質問（竹村公太郎氏に対して）

意見

図1 建設省（国土交通省）による長良川における浚渫後の塩水遡上予測計算結果

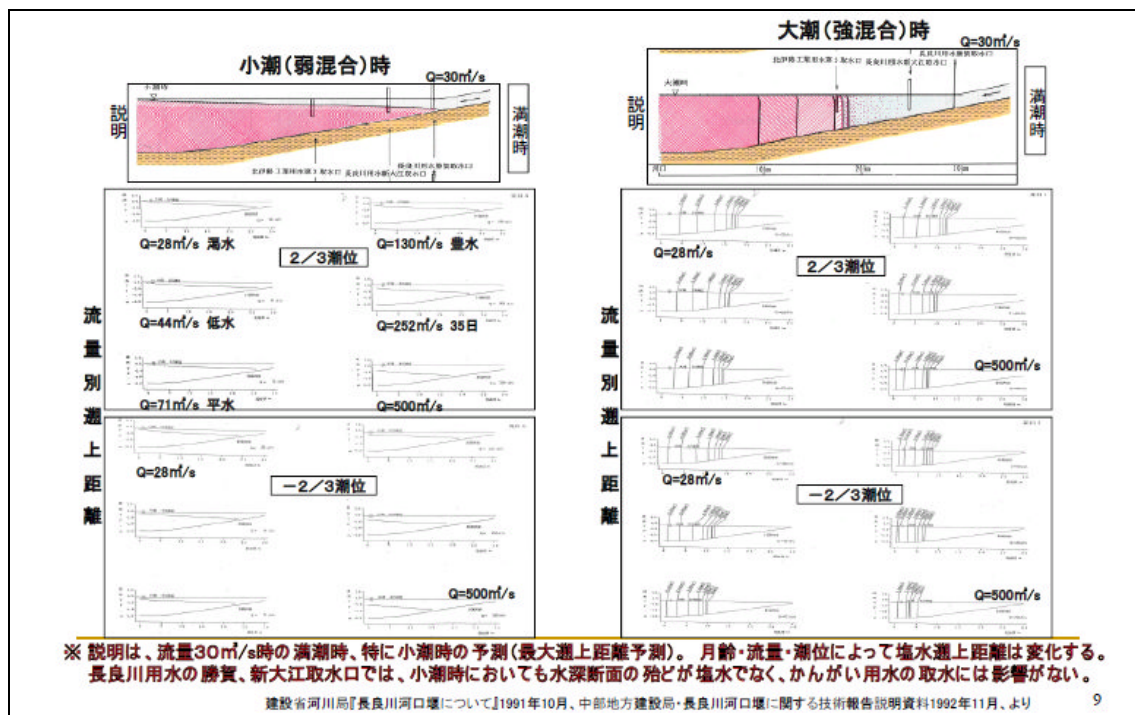
- (1) 竹村公太郎氏の資料1の9番目スライド「長良川のしゅんせつと塩水の侵入防止」のうちの「河口堰がなく長良川をしゅんせつした場合」として記載されている塩水遡上の距離と形態は、長良川の流量が30m³/s（ほぼ渇水流量＝一年のうち355日はこれを下回らない流量）の時の小潮（塩水と河川水の弱混合、塩水楔形成）時における満潮時の塩水の遡上距離と遡上形態であって、一年のうちのまれにしか起こらない可能性の日の満潮時2回の計算による距離と形態である。

塩水上の形態と距離は、月齢・流量・潮位に応じて、多様に変化し、塩水遡上距離は上記スライドよりも上流に至らず、長良川用水の勝賀取水口はもとより、新大江取水口も、水深断面の殆どが塩水にならないので、取水に影響がない（図1）。

図2 長良川の河床高の変化（浚渫後の河床突起部の再形成）

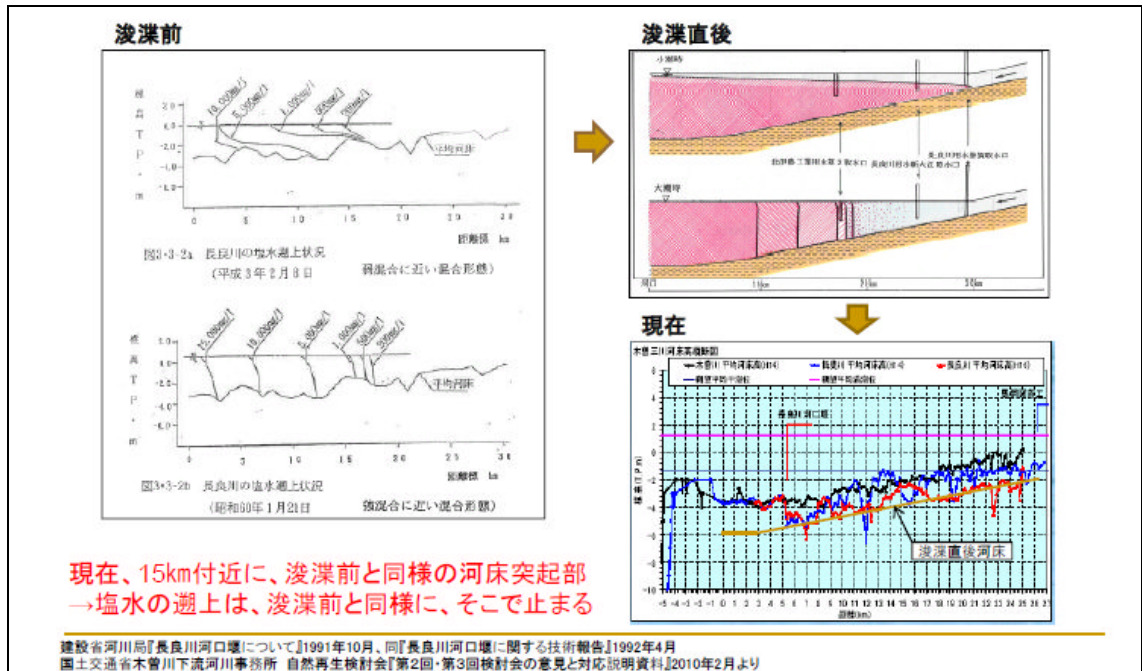
そのうえ、図2のように、現在では、15km地点付近で、河床突起部（マウンド）が再び形成されており、塩水の遡上を障害するようになっている。
